COMUNICAÇÃO EXTERNA

214/2024

ESCLARECIMENTOS – EDITAL Nº 90047/2024

COM REFERÊNCIA AO **EDITAL Nº 90047/2024 – LICITAÇÃO ELETRÔNICA CODEVASF**: Elaboração de projeto executivo e execução das obras e serviços de engenharia para a implementação da Adutora do Agreste Potiguar, no Estado do Rio Grande do Norte, **APÓS CONSULTA A ÁREA TÉCNICA**, INFORMAMOS:

Foto: Captação (Servidões preliminares + movimento de terra).

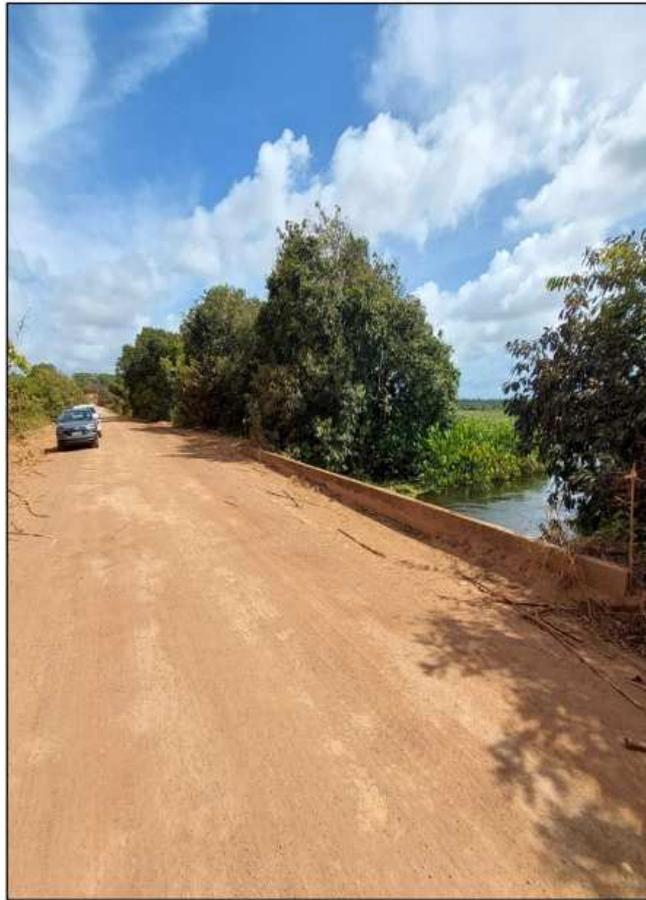
- III. Foi identificada a necessidade de serviços de estabilização do solo, com uma possível cravação de estacas, devido às características do terreno e ao risco de instabilidade em caso de cheias ou erosões.

Segue abaixo uma foto da área visitada (*Serviços preliminares + movimento de terra*), que ilustra a proximidade com o rio e as condições do terreno.

O Projeto Básico foi desenvolvido considerando os estudos necessários e as condições técnicas para a elaboração do projeto executivo e execução da obra nos moldes de uma contratação Semi-integrada, sendo a planilha orçamentária referencial para que a empresa, conforme previsto no FAQ – Perguntas e Respostas – Contratações/Licitações: Semi-Integradas disponibilizado pela Codevasf, possa elaborar sua proposta e participar do certame. Possíveis melhorias do Projeto Básico serão discutidas durante a execução do projeto executivo.

Projetos

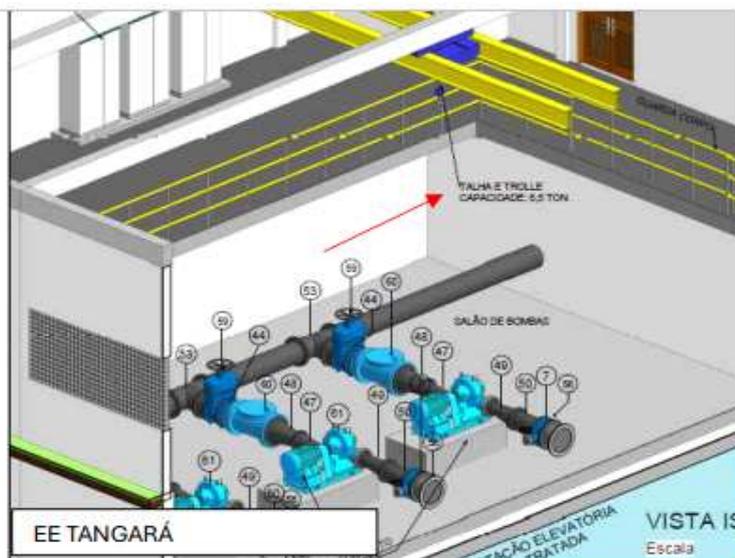
5 – Analisando os projetos das elevatórias e a planilha orçamentária, verificamos divergências na significantes, conforme tabela abaixo:

Diante dessa divergência, entendemos que a planilha deve ser modificada adequando-se ao projeto, essa alteração terá um acréscimo de 3 milhões na planilha. Está correto nosso entendimento?

R-5: O entendimento não está correto. Favor atentar ao previsto nos item 2 e 3 do FAQ – Perguntas e Respostas – Contratações/Licitações: Semi-integradas, disponibilizado pela Codevasf.

4.4. Estação Elevatória de Água Tratada – EEAT 02 Montanhas

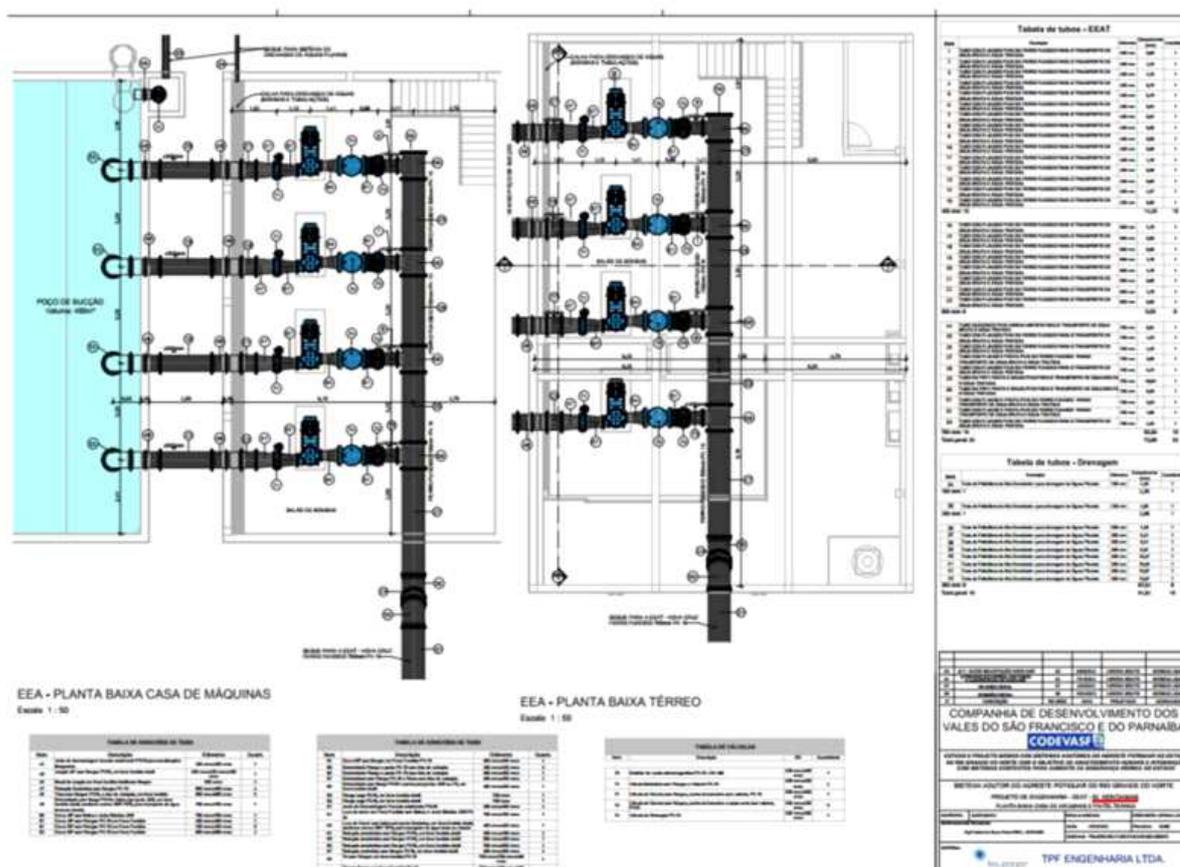
Diante da divergência apresentada com relação a quantidade das bombas, a planilha será corrigida?

Figura 1 - Extrato dos projetos básicos fornecidos: Trecho 1.

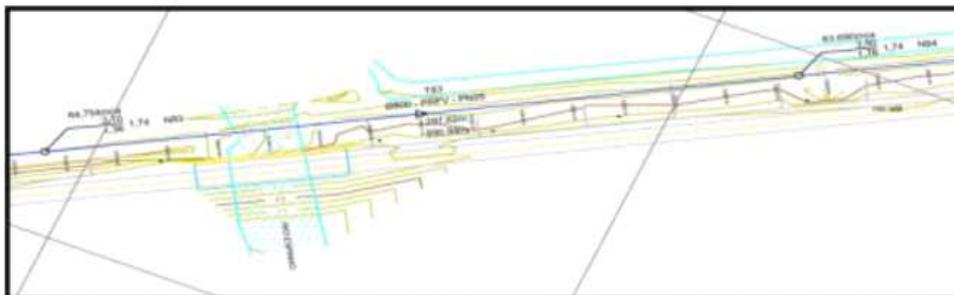
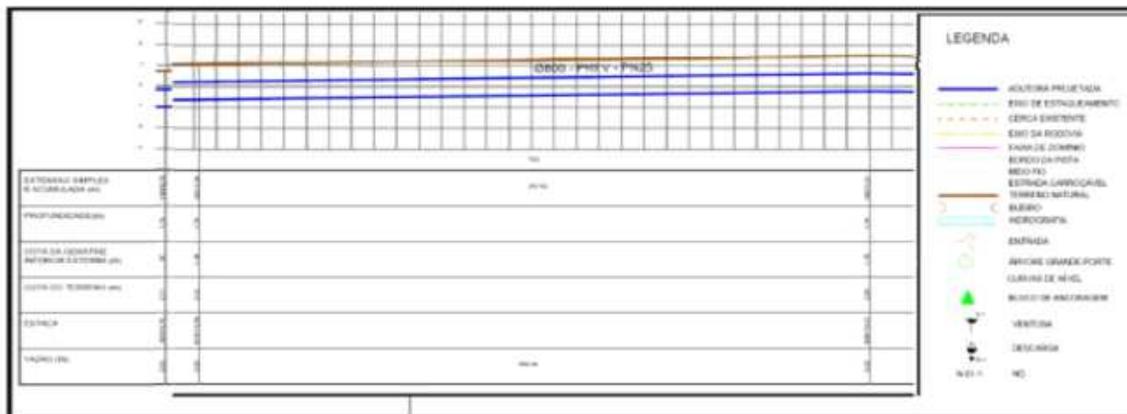
Quando as travessias em rios, pontes, ou açudes que não estão especificadas dentro do projeto ou dentro da planilha de referência orçamentária, como podemos incluir em nossa proposta esses serviços tendo em vista que devemos manter o preço unitário e devemos seguir com a planilha orçamentária ser adicionar ou alterar as especificações? Para nós ainda não está claro como devemos proceder.

A partir do exposto, checamos em respostas anteriores e verificamos que na resposta da "CE nº 166-2024 - Esclarecimentos" a CODEVASF informa que deve-se limitar o valor da proposta nos valores unitário e global da planilha básica fornecida. Isso posto, de acordo com o informado na resposta, como podemos incluir em nossa proposta serviços imprescindíveis à implantação do projeto e que já verificamos não estarem contempladas?

Solicitamos a inclusão de tais serviços na planilha orçamentária base apresentada pela CODEVASF ou que indique como devemos proceder.

R.2: Verificar o FAQ – Perguntas e Respostas – Contratações/Licitações: Semi-integradas disponibilizado pela Codevasf, assim como as seguintes Comunicações Externas:
